不 具 合 箇 所 説 明 図

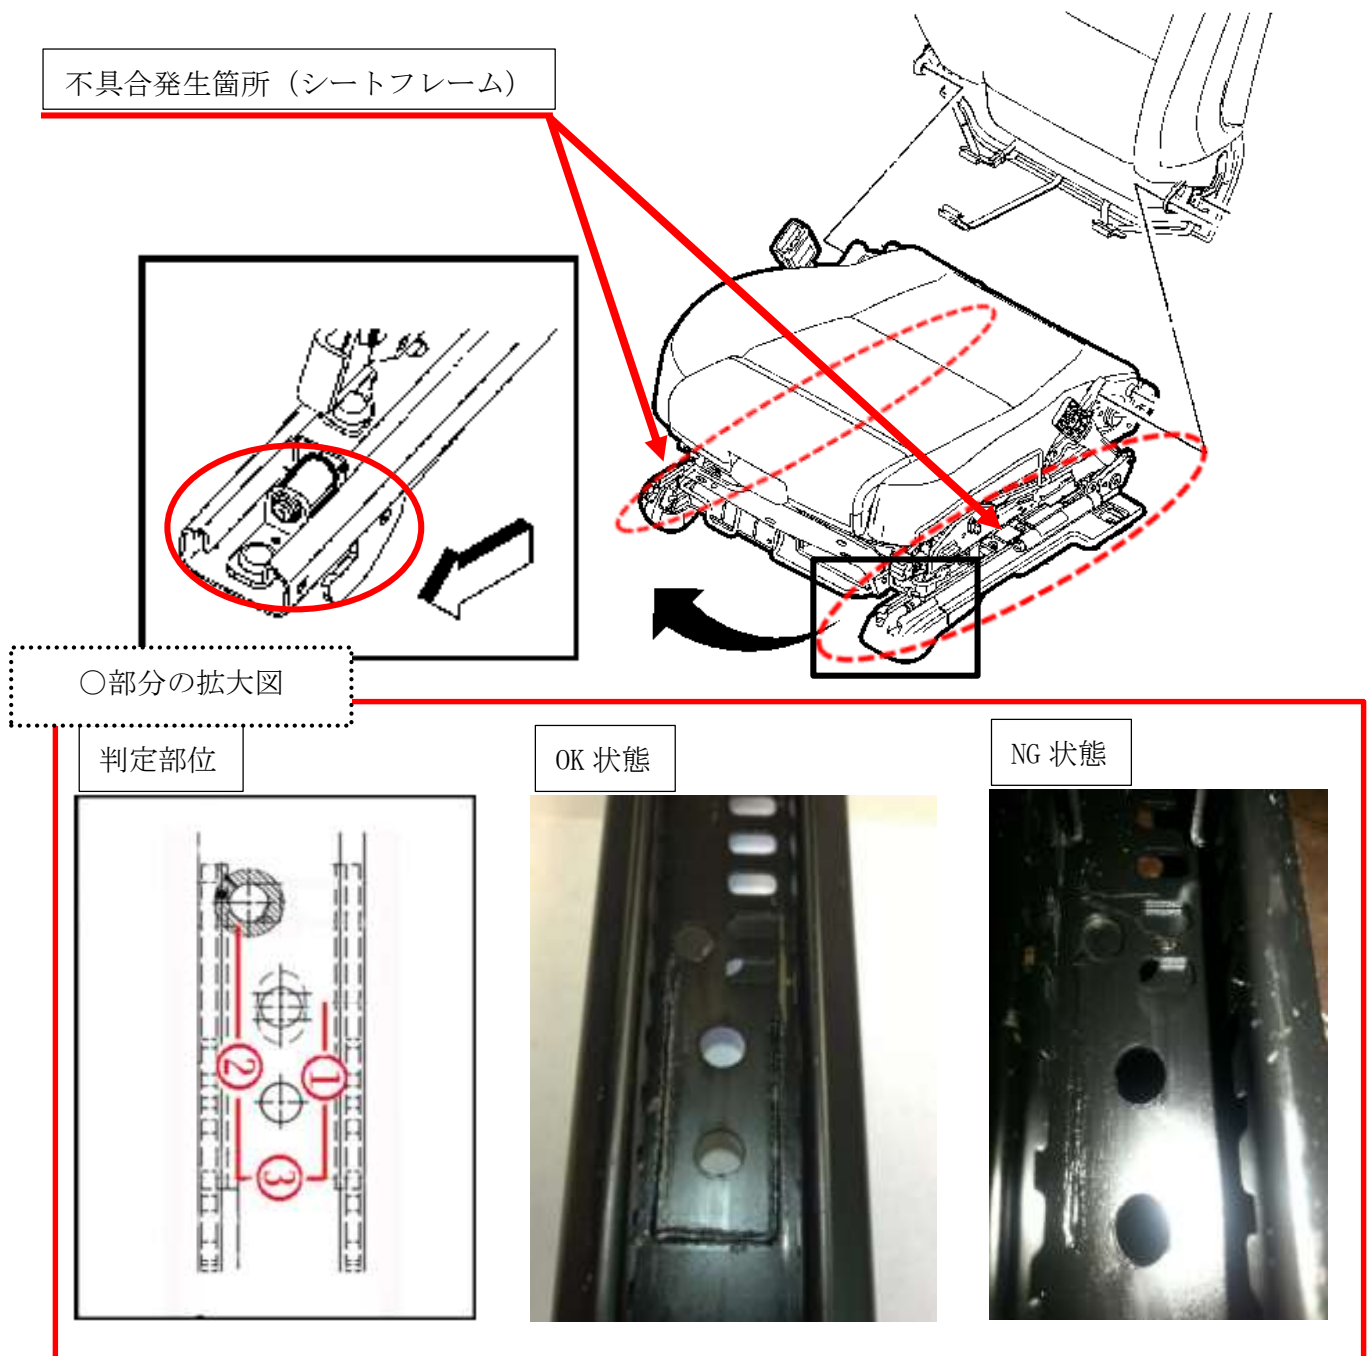
運転者席及び助手席において、シートフレームの車体取り付け用ブラケットの溶接が不適切なものがある。そのため、当該ブラケットに大きな負荷がかかると、溶接部分が剥がれて座席が動き、乗員が怪我をするおそれがある。

全車両、溶接状態を点検し、適切に溶接されていない場合は、シートフレームを良品に交換する。

左ストラット部分に白色ペイントを塗布する。
